島根原子力発電所 2 号炉 津波による損傷の防止

論点 5「浸水防護重点化範囲の設定」

(コメント回答)

令和 2 年 10 月
中国電力株式会社

循環水ポンプ出口弁及び復水器水室出口弁の設置位置概要

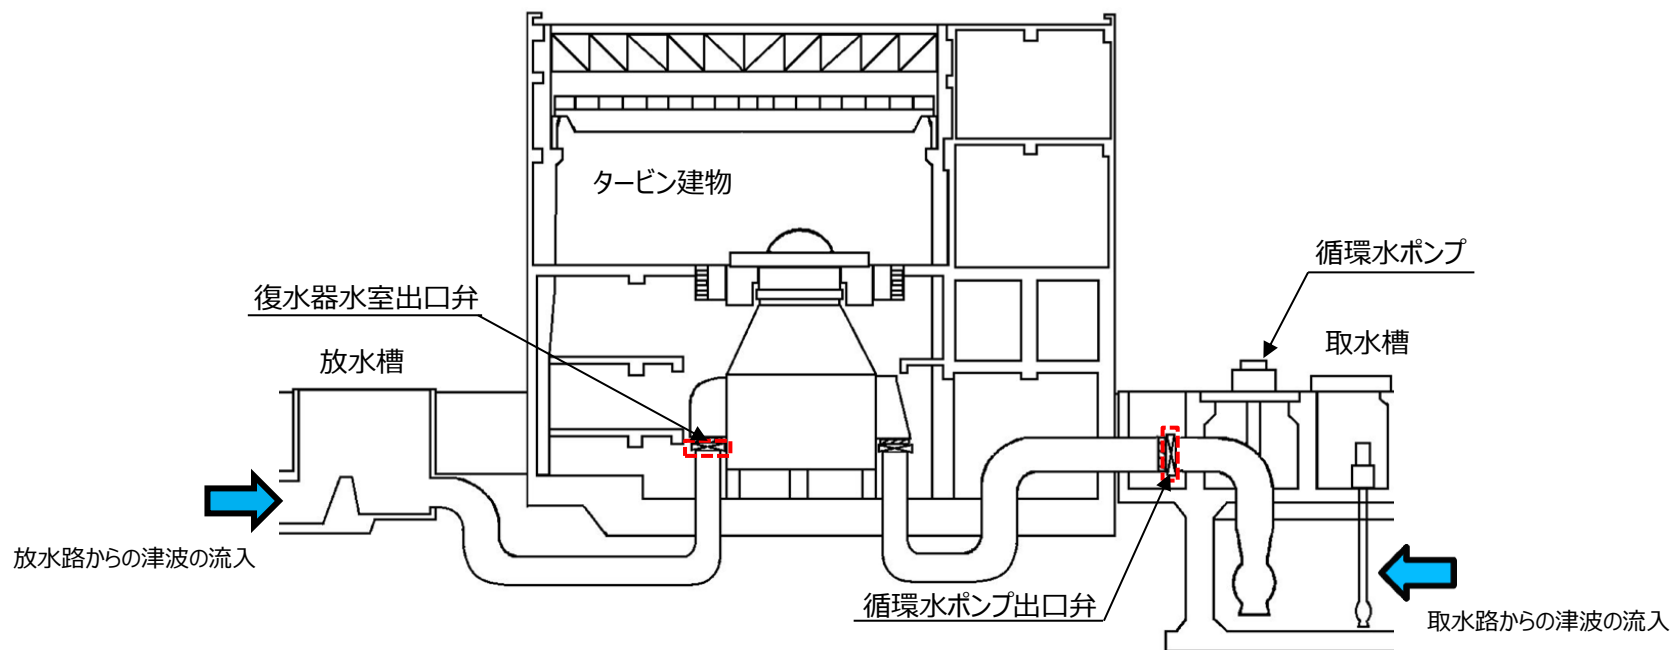
津波を流入させないための弁閉止機能を前提としている復水器水室出入口弁について、津波荷重に対するバウンダリの機能保持を担保するための耐津波設計における設計方針を説明すること。

- タービン建物（復水器を設置するエリア）への津波の流入防止に期待しているインターロックによる閉止機能を有した弁は以下のとおり。
 - 循環水ポンプ出口弁（取水路からの津波の流入を防止）
 - 復水器水室出口弁（放水路からの津波の流入を防止）
- 当該弁は津波襲来前に閉止しているため、津波による荷重が作用することから、津波時にも閉止状態を保持できる設計とし、評価方法等については、詳細設計段階で説明する。
